Directoraat-Generaal Rijkswaterstaat

Groene Rivier Pannerden

rivierkundige toets

26 april 2006

Figuur 12a

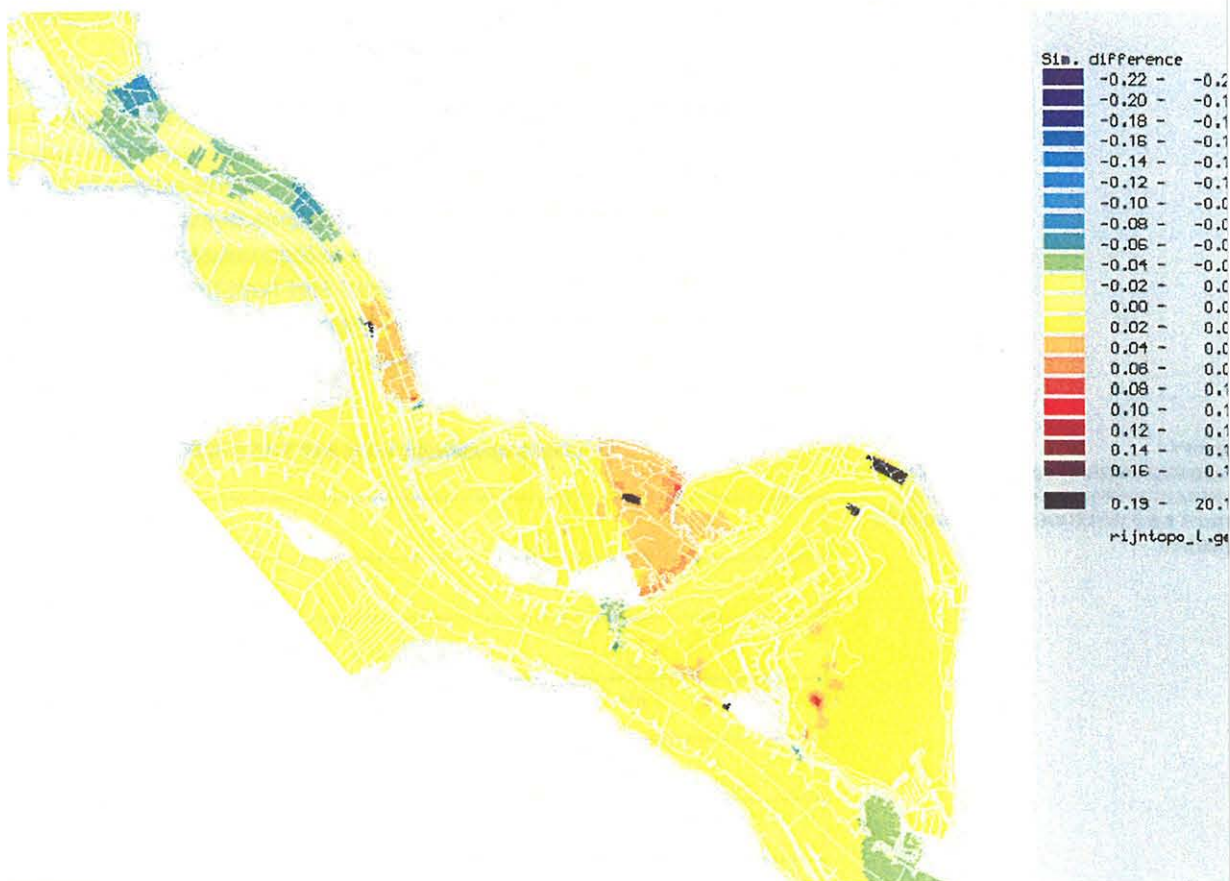
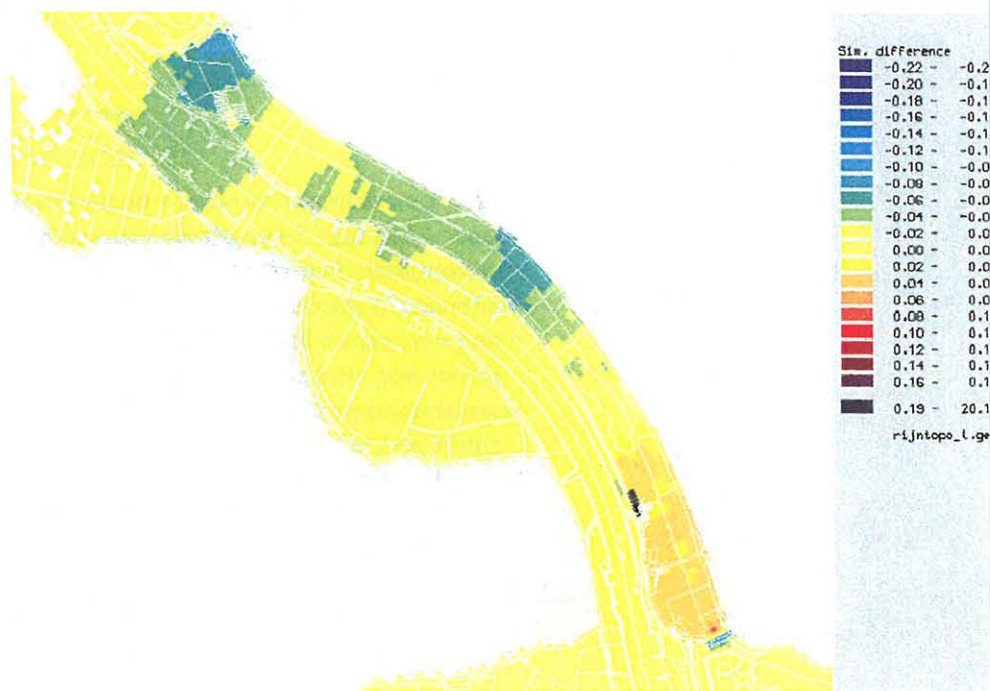
Voor de resultaten van deze berekening zijn ook 2D-figuren gegeven. Figuur 12a laat de verschillen in waterstanden van het hele projectgebied van Rijnwaarden zien. Hierin is te zien dat ook in de uiterwaard lokaal opstuwing optreedt (tot 14 cm). In de figuur zijn ook nog een aantal locaties zichtbaar die zwart gekleurd zijn. Deze locaties geven nog veel grotere verschillen aan. Deze grote verschillen in waterstanden zijn te verklaren door de HVP's in de plansituatie. Deze zitten niet in het VKA maar wel in het inrichtingsplan Rijnwaarden. In het inrichtingsplan steken de HVP's boven het water uit en wordt hier geen waterstand bepaald, in het VKA zijn hier wel waterstanden bepaald en dus ontstaan er grote verschillen in waterstanden. Daar waar geen waterstandsverschillen gegeven zijn (witte vlekken) zijn de locaties van bestaande hoogwatervrije terreinen.

In figuur 12b is alleen het gebied van de Groene Rivier weergegeven. Hierin is zichtbaar dat de maximale lokale opstuwing voor variant 3 net benedenstrooms van de Pannerdense Overlaat optreedt. Deze opstuwing bedraagt ongeveer 11 cm t.o.v. het VKA.

Aan de bandijk is de opstuwing (in het gebied van de Groene Rivier, net benedenstrooms van de Pannerdense Overlaat) maximaal 6 cm.
